ECE/TRANS/WP.29/2009/36
17 December 2008

Предложение по дополнению 12 к Правилам № 43
(Безопасные стекловые материалы)

Представлено Рабочей группой по общим предписаниям, касающимся
безопасности*

"Многослойные безосколочные стекла, не являющиеся ветровыми

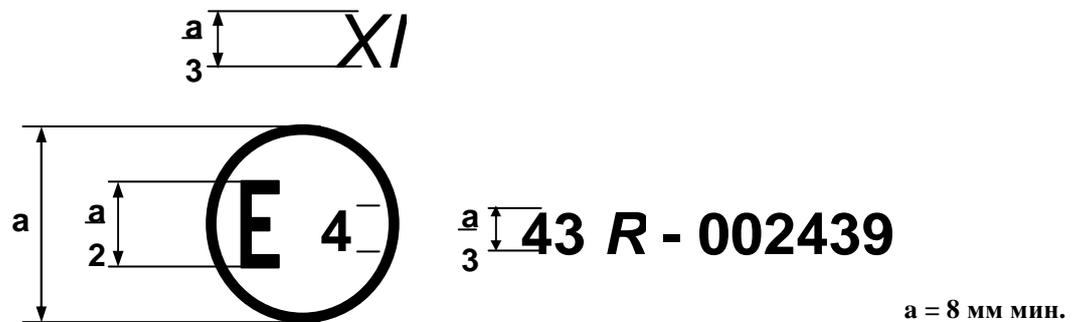
Добавить следующий пример знака официального утверждения:

Приведенный выше знак официального утверждения, проставленный на многослойном безосколочном стекле, которое не является ветровым, указывает на то, что данный тип стекла официально утвержден в Нидерландах (E 4) на основании Правил № 43 под номером 002439 официального утверждения. Номер официального утверждения указывает на то, что официальное утверждение было предоставлено в соответствии с требованиями Правил № 43".
